ESTUDIO DE IMPACTO AMBIENTAL CATEGORÍA 2

Proyecto Estudio, Diseño, Construcción y
Financiamiento para la Ampliación de la
Vía Transístmica Tramo Villa Grecia -
Puente Don Bosco Provincia de Panamá.

Respuesta a 1ª Nota Aclaratoria
DEIA-DEEIA-AC-0039-0303-2023

DICEA S.A.
IRC-040-2005
Ciudad de Panamá
ENERO 2023

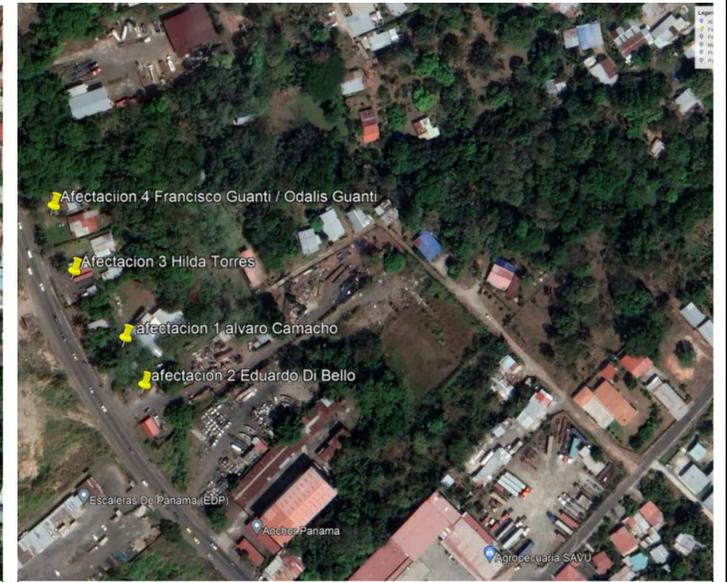
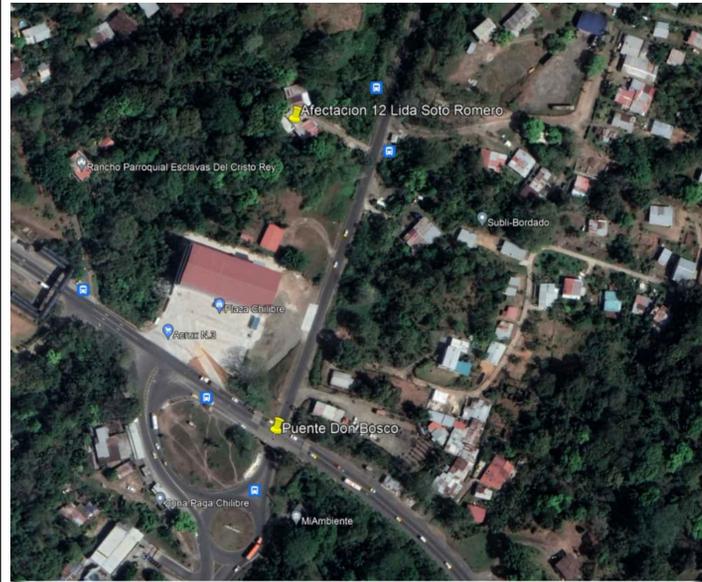
b. Presentar las anuencias de las áreas donde se encuentran los comercios y residencias de los señores Álvaro Pérez, Héctor Pérez, Junier Pérez, que serán afectados por el desarrollo del proyecto. La anuencia deberá ser original, firmada por el propietario y copia de cédula debidamente notariada.

Respuesta: Se adjunta plano donde se evidencia que las estructuras de los señores Álvaro Pérez, Héctor Pérez, Santiago Pérez, se encuentran dentro de la servidumbre de la Avenida Boyd-Roosevelt (Transístmica), por lo que para estos casos, por no tratarse de afectación de predio privado se le aplica lo establecido en la Resolución No. 069-06 de 05 de julio de 2006 Por medio de la cual se reglamenta el régimen de servidumbres públicas y sanciones por infracciones al artículo 4 de la Ley No.11 de 27 de abril de 2006

que reforma la Ley 35 de 1978 y se dictan otras disposiciones. Se adjunta archivo en Excel con las coordenadas en WGS84 de ubicación de dichas estructuras.

Plano de Afectaciones

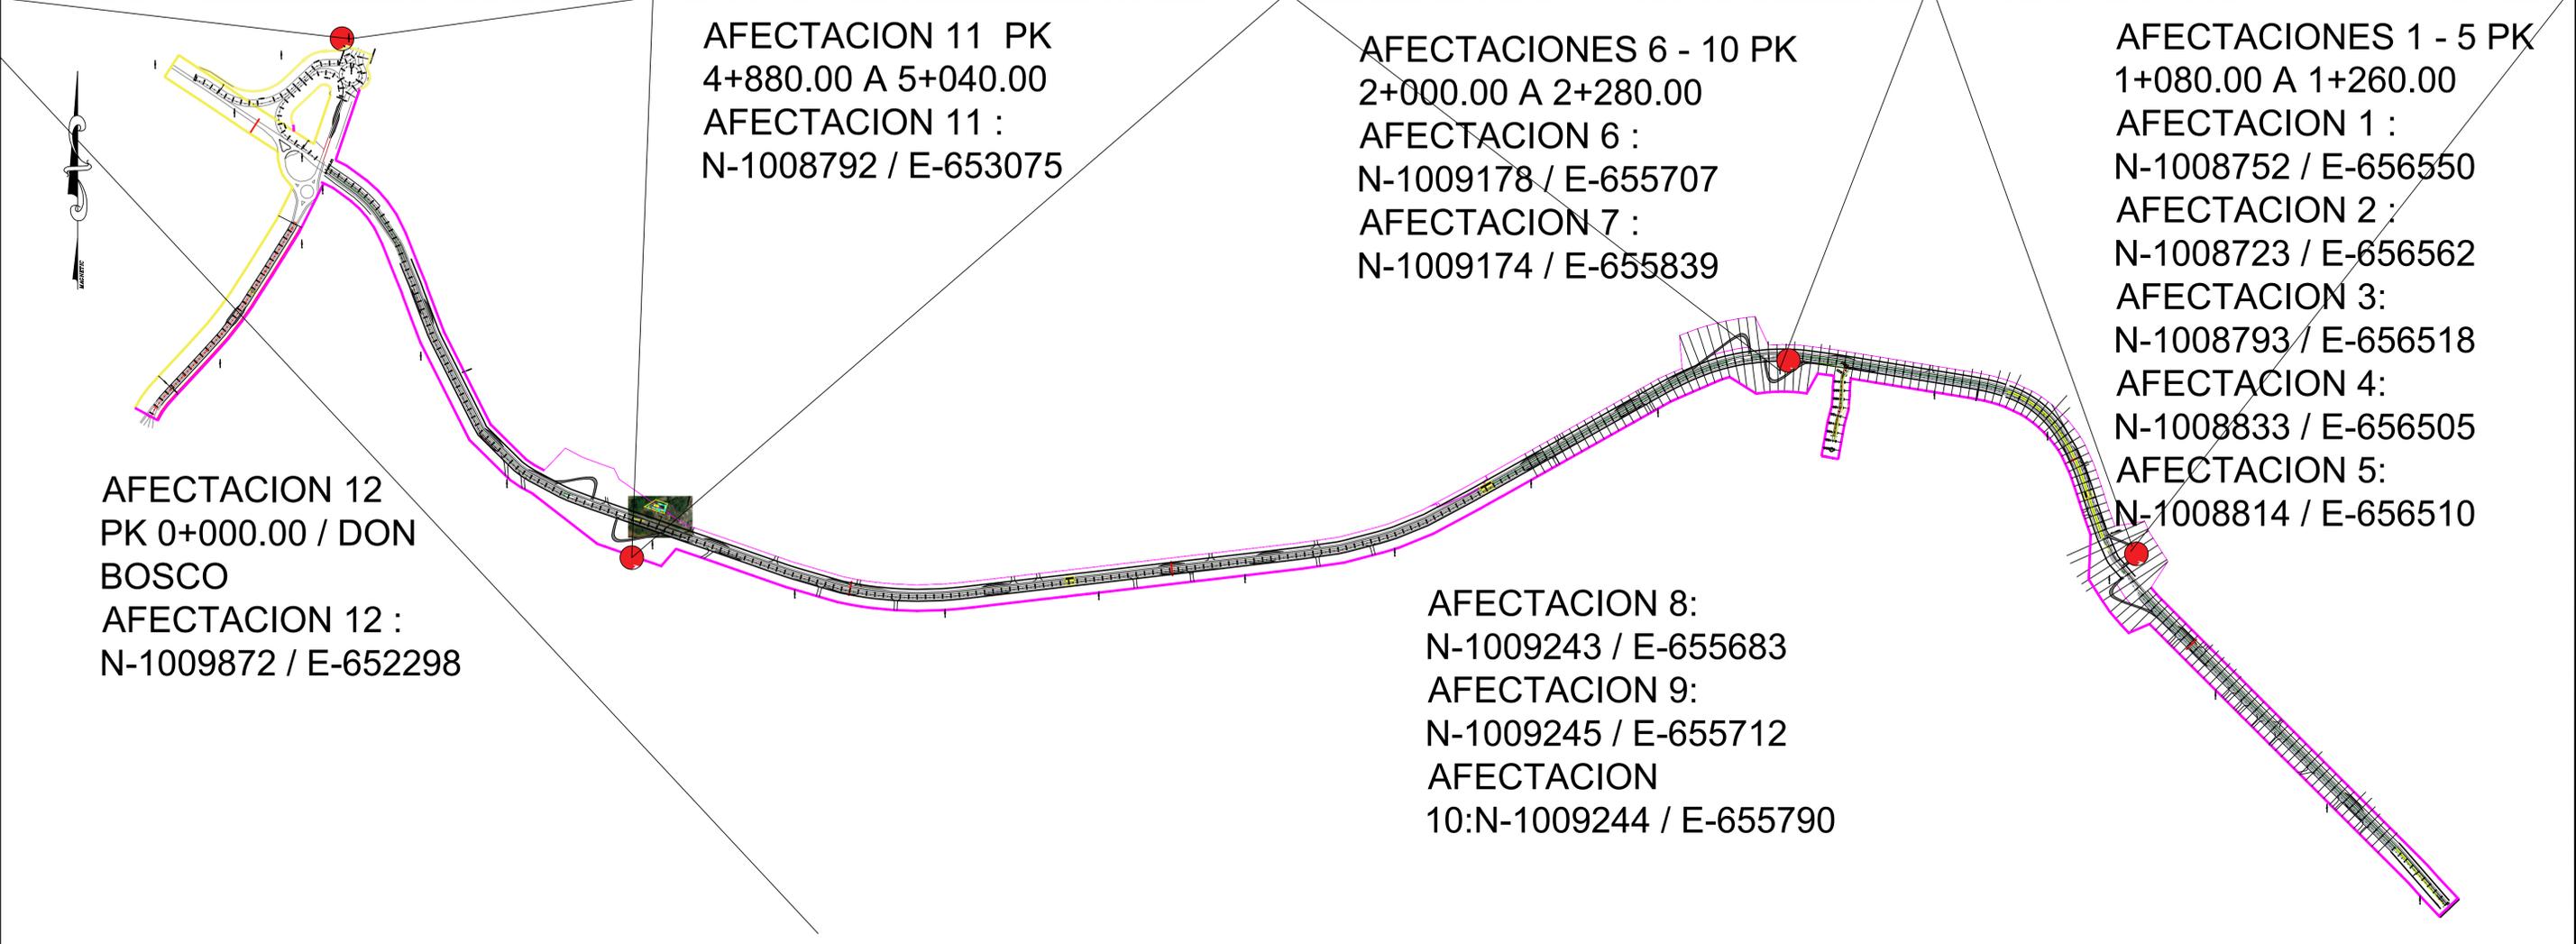
a. Presentar las coordenadas (legibles) con DATUM específico que determinen la ubicación de las propiedades que pudiesen verse afectadas por la ejecución del proyecto.

Respuesta: Se adjunta coordenadas en Excel, DATUM WGS84, mismas que aparecen en el plano de las posibles afectaciones.

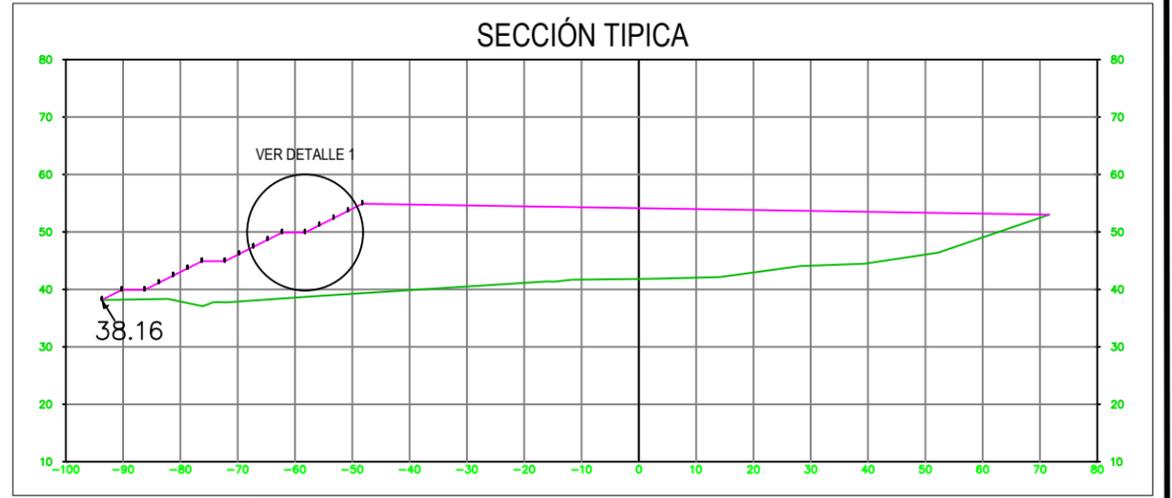
a. Indicar si el afluente del río Chilibre será afectado, por el uso del botadero.

b. Aclarar que metodología utilizará para que el relleno del botadero no afecte las casas colindantes al río, cuando se den eventos de crecidas del río.

Respuesta: El área de botadero a utilizar no involucra afectación de afluentes ni del río Chilibre. No existe ningún cuerpo de agua dentro del área de botadero. Se adjunta mapa de red hídrica de la zona. Igualmente, se presenta imagen satelital en la que se puede apreciar lo expresado.

Respuesta: El relleno se trabajará por terrazas, iniciando desde el área externa más alejada del área de protección del río, con esto se busca no llegar a la cota mínima de base de relleno de 38.16 msnm y de esta forma también se garantiza respetar la franja de protección de 100.00m. El Manual de Especificaciones Técnicas Ambientales establece que *"el Contratista subirá el nivel del botadero en forma uniforme, nivelará continuamente el material, y acabará por completo un nivel de terraplén antes de empezar la descarga del próximo nivel de terraplén. El Contratista esparcirá el material uniformemente en el área de desechos (material inerte). El Contratista subirá el terraplén de material residual, asegurando que el espesor de levantamiento no exceda de 300 milímetros (12 pulgadas)"*.

La topografía del terreno donde están ubicadas las casas mantiene un relieve con cotas de 37.45 msnm. Según lo indicamos en la aclaración del punto anterior: por la metodología a utilizar en el manejo del botadero, nuestra cota mínima de base de relleno se respetará los 38.16 msnm, lo que garantiza se mantenga el área inundable del río, ya que estamos por encima de la cota 37.45 msnm de las casas.

Plano del Botadero Charris

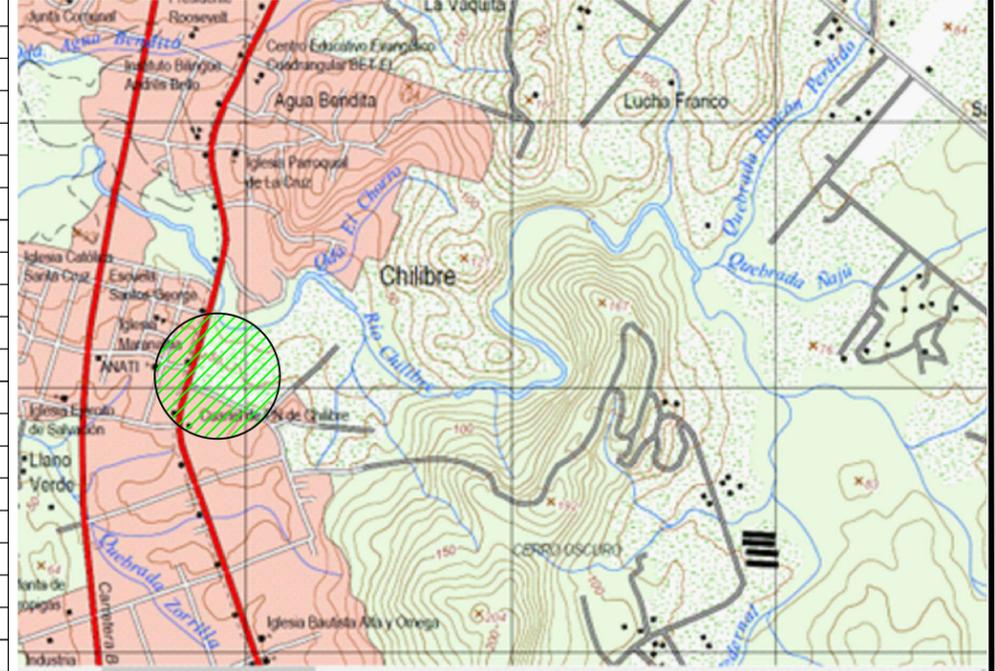
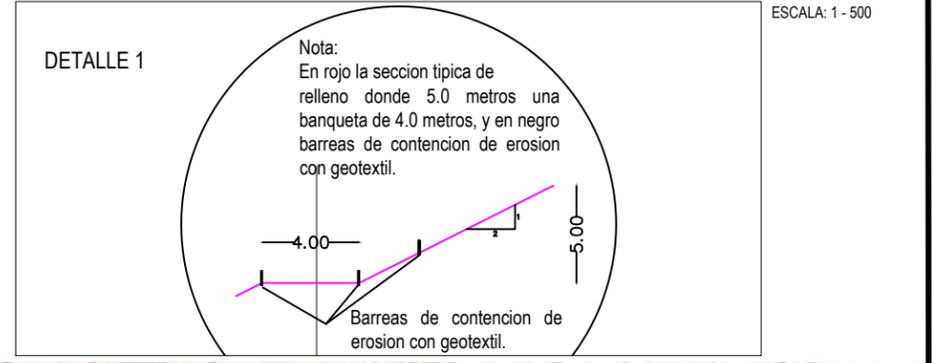
b. Aclarar la superficie total del botadero Charris, en caso de que la superficie no coincida con la verificada deberá presentar las coordenadas del mismo.

Respuesta: La superficie a utilizar en el botadero Charris es de 3 hectáreas + 5,074.19 m², la cual coincide con el área verificada por DIAM. Ver plano en página 914 del EsIA.

Plano del alineamiento del entronque Puente Don Bosco hasta el entronque Autopista Alberto Motta y respecto a las Torres de Transmisión Eléctrica de ACP

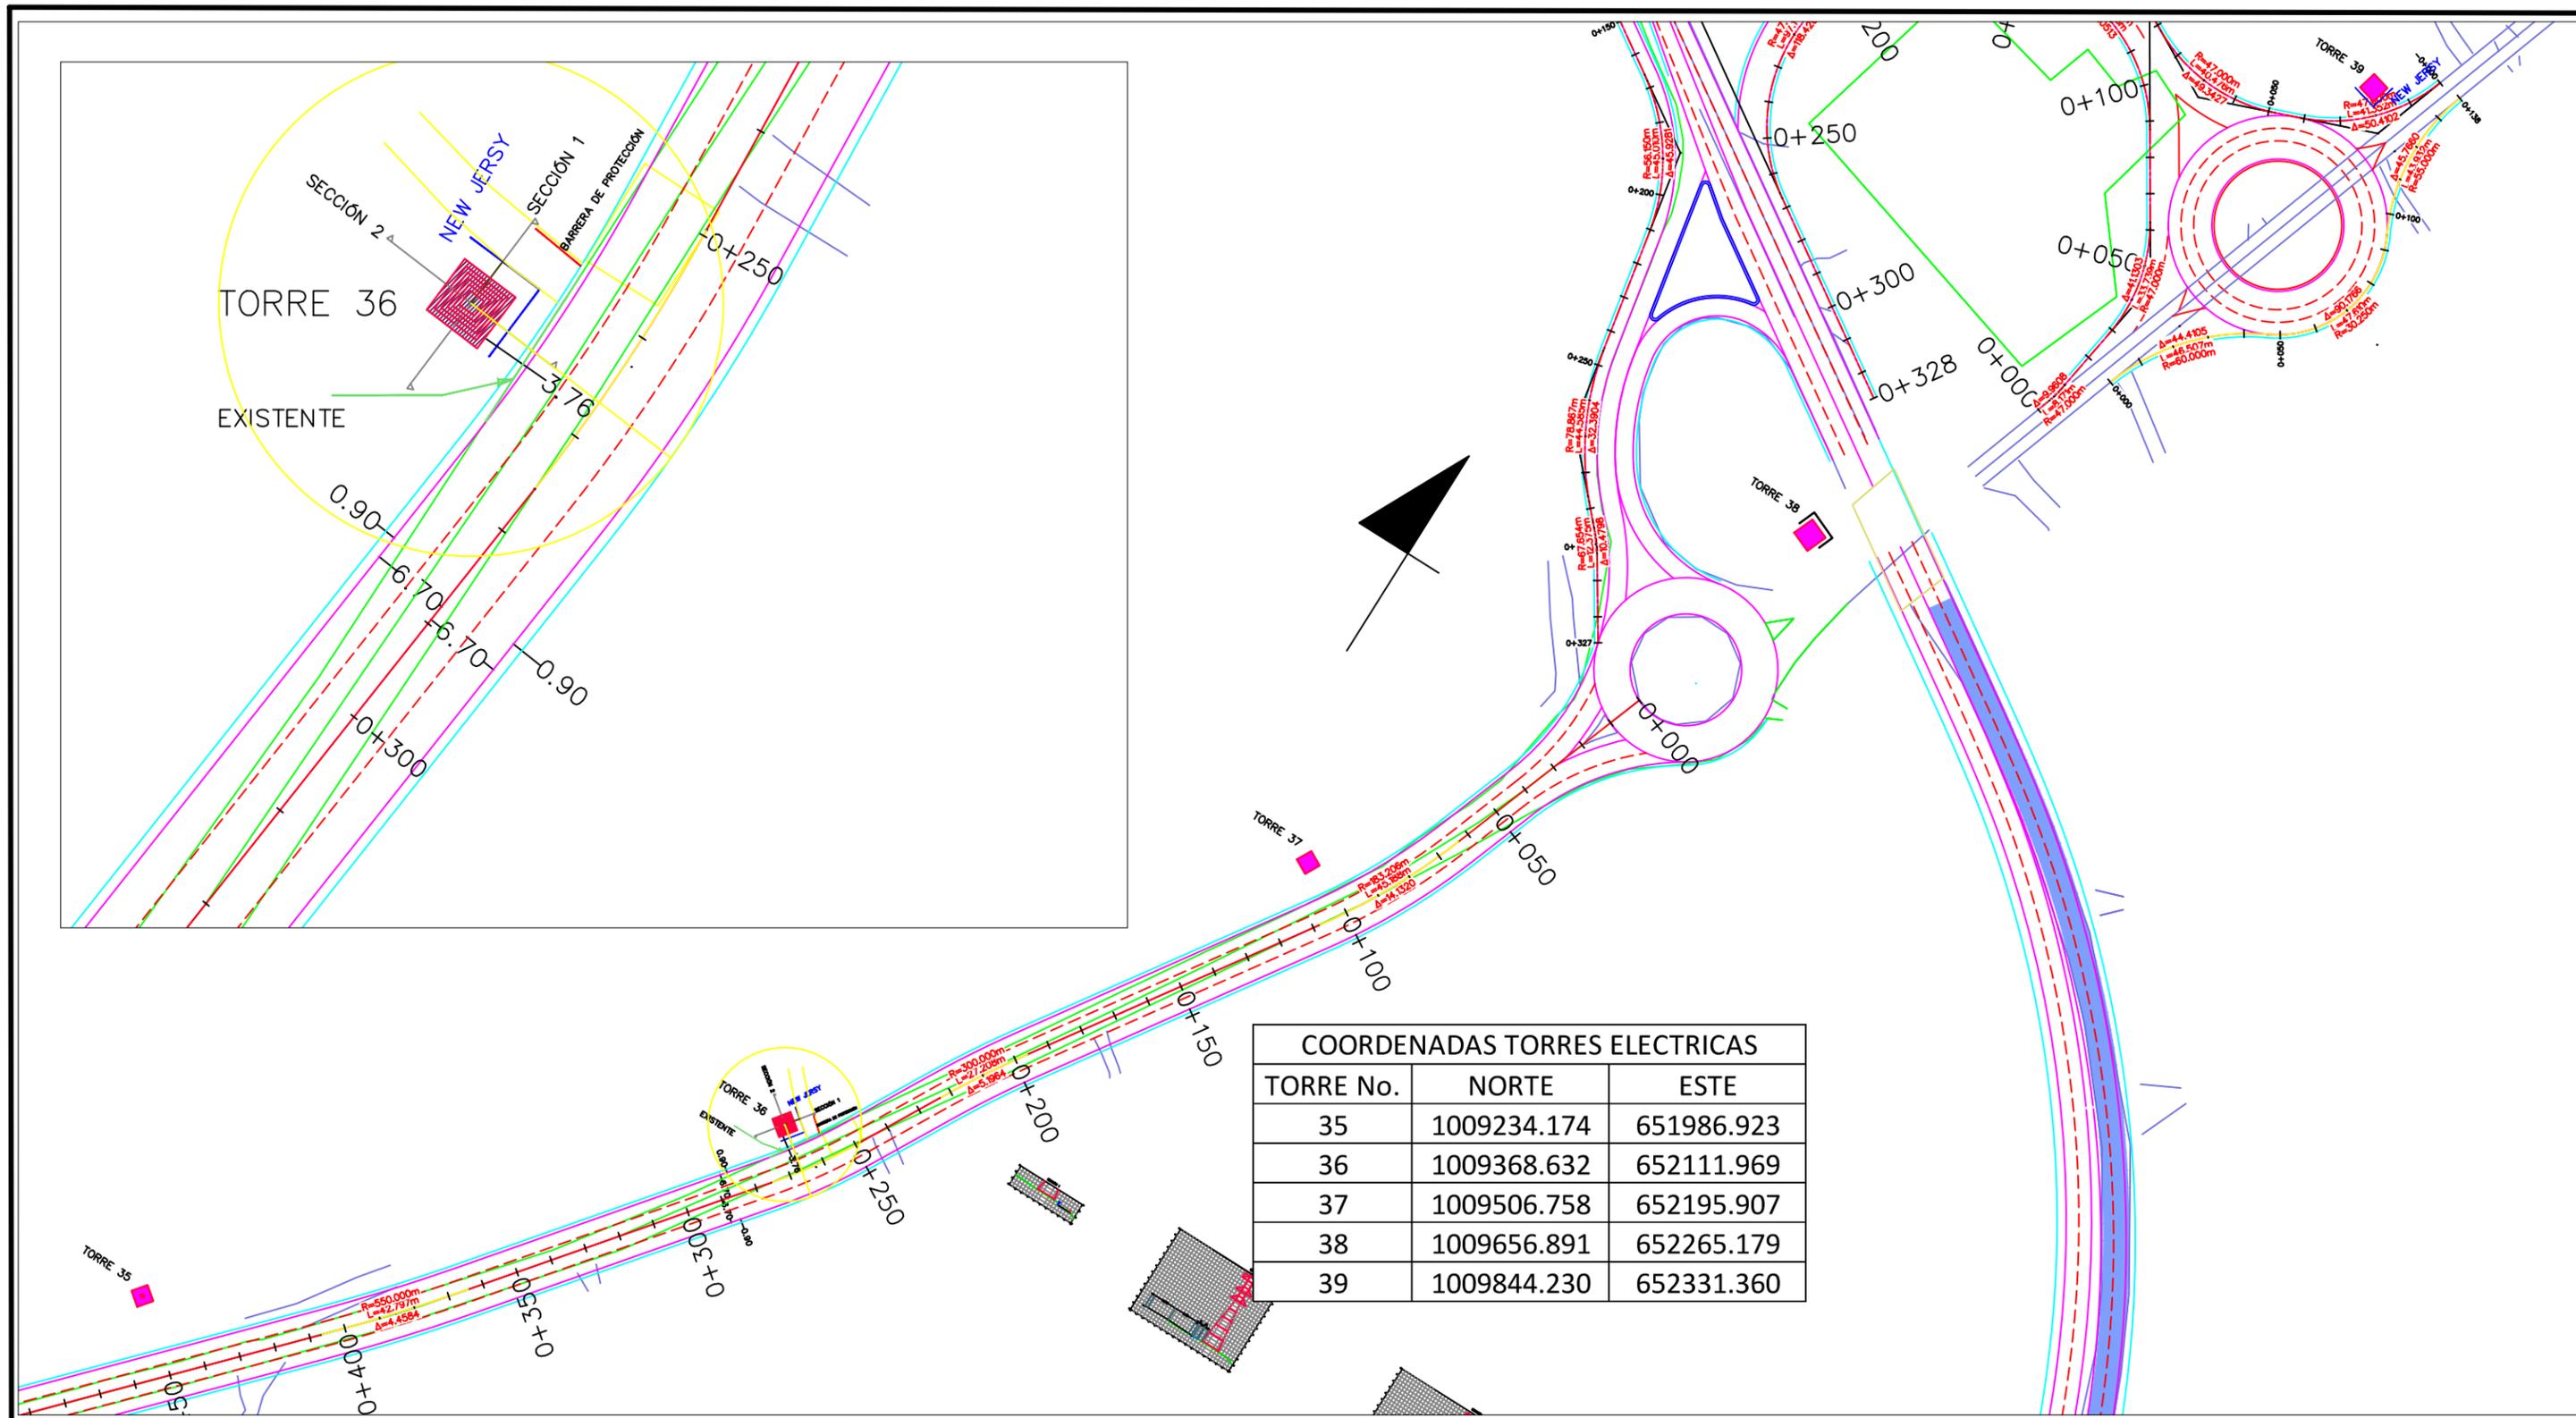
a. Aclarar por qué no concuerdan los datos proporcionados en el cuadro N°16, con los suministrados y aprobados en la segunda solicitud por parte de la ACP, ya que estos cambios son debido al cambio de alineamiento de la carretera puente Don Bosco - autopista Alberto Motta, donde se desestima el cambio de las torres de transmisión de la torre No. 34 a la torre No. 38.

b. Presentar longitud y coordenadas que generen el nuevo alineamiento de ampliación a cuatro carriles en el entronque Puente Don Bosco hasta el entronque Autopista Alberto Motta.

Respuesta: El alineamiento de la carretera se mantiene. Se adjunta en Excel las coordenadas del ensanche de la carretera, tomando en consideración la ubicación de las torres de transmisión desde la N°34 a la N°38, estableciendo distancias seguras tanto para los usuarios de la carretera, como para la protección de las mismas y las actividades de mantenimiento correspondientes. En la página 998 y 999 del EsIA se presenta el detalle de la distancia a respetar para la Torre N°36 (torre más cercana a la calle). Se adjunta plano.

La única diferencia que encontramos es que en el cuadro el orden cambia de ESTE/NORTE y no NORTE/ESTE.

Respuesta: Tal como se explica en el punto anterior, el alineamiento se mantiene. La Longitud del tramo es de 570 metros. Ver plano presentado para la respuesta anterior.

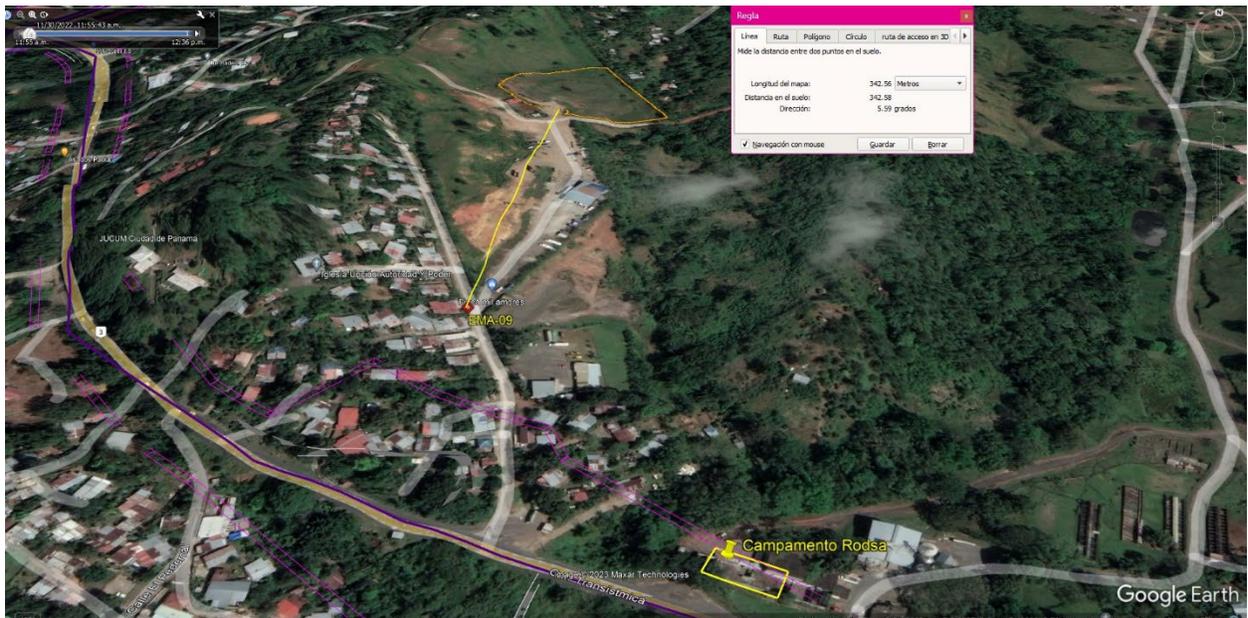
- a. Presentar línea base de las áreas de campamento y botaderos.

La estación EMA-08 corresponde al sitio de muestreo para caracterizar la calidad de aire y ruido ambiental del Botadero Charris, y la estación EMA-09, para caracterizar dichos componentes para el Botadero Agua Buena. A continuación, se muestran la ubicación de cada estación.
